APRUEBA ADDENDUM DE CONTRATO DE LA LICITACIÓN PÚBLICA N° 17/2023 CONSERVACIÓN, MANTENCIÓN Y SEGURIDAD PARQUE URBANO OASIS, CALAMA, CÓDIGO BIP N° 40038289-0, SEGÚN ID 650-27-LR23.

RESOLUCIÓN EXENTA N° 849

ADDENDUM CONTRATO DE PRESTACIÓN DE SERVICIOS
CONSERVACIÓN, MANTENCIÓN Y SEGURIDAD PARQUE URBANO OASIS, CALAMA
CÓDIGO BIP N° 40038289-0, ID. 650-27-LR23

INFORME TÉCNICO N° 217 /

1. Partidor suave 4 hp 380 vac. sala de bombas

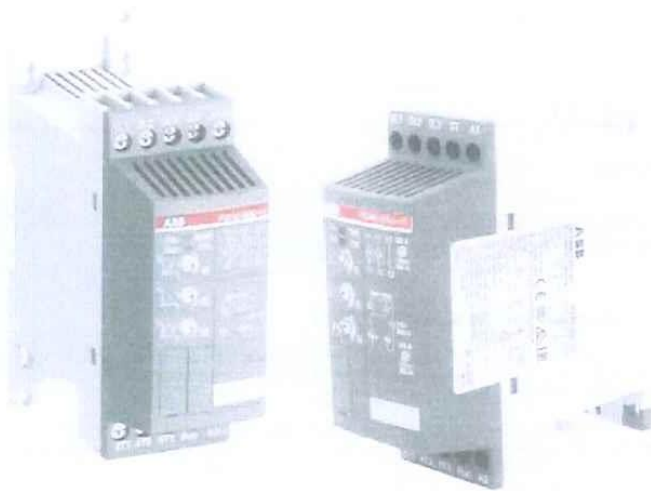
Consulta la instalación, configuración, montaje e insumos de un partidor suave que permita para aminorar el impacto que genera la impulsión del agua en el sistema, tanto para su impulsión como para el corte del mismo.

Este golpe de ariete, al ser una onda de presión generada por la detención brusca de un fluido en movimiento dentro de una tubería, puede dañar gravemente las tuberías, equipos y maquinaria. Este cambio repentino en la velocidad del caudal, como el cierre de una válvula rápida, el arranque/parada de bombas o el llenado rápido de tuberías ha inhabilitado el sistema en varias ocasiones, deteriorando constantemente las válvulas de retención que posee el sistema, teniendo que cerrar el Parque al no tener suministro de agua en los servicios higiénicos.

La propuesta consiste en instalar un partidor suave para la sala de bomba que suministra la garita 1, garita 2, bebederos y camarines, de modo que este dispositivo electrónico controle el arranque y la parada de los motores de forma gradual, mitigando los picos de corriente y el estrés mecánico, evitando así, daños a los motores y a las tuberías, disminuyendo el golpe de ariete, y prolongando la vida útil de los equipos. Su forma de trabajo es lograr aumentar la tensión y frecuencia del motor progresivamente en lugar de aplicarlas de forma directa.

Se grafica modelo de soportes en canchas de fútbol en sus extremos:

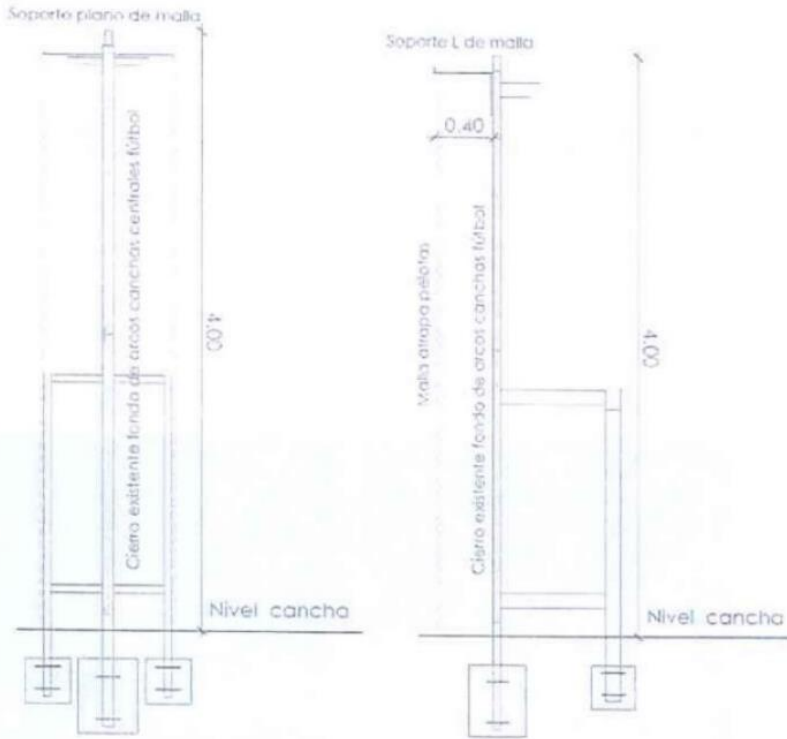
Se grafica modelo de

soportes tipo en canchas de fútbol:

3. Malla atrapa pelotas multicanchas

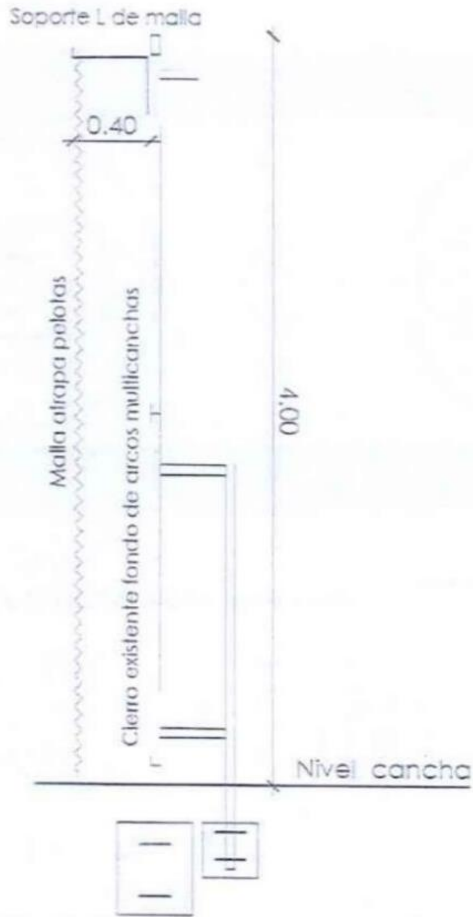
Para las multicanchas, la propuesta busca cubrir el fondo de los arcos en el ancho de la demarcación, en 15 ml por cada fondo por 4 metros de alto.

Para poder fijar las mallas en la parte posterior del arco, se utilizarán unos soportes metálicos en forma de L de modo de separar la malla de la reja existente en aproximadamente 40 cms. Estos soportes se soldarán e instalarán en los pilares del hierro.
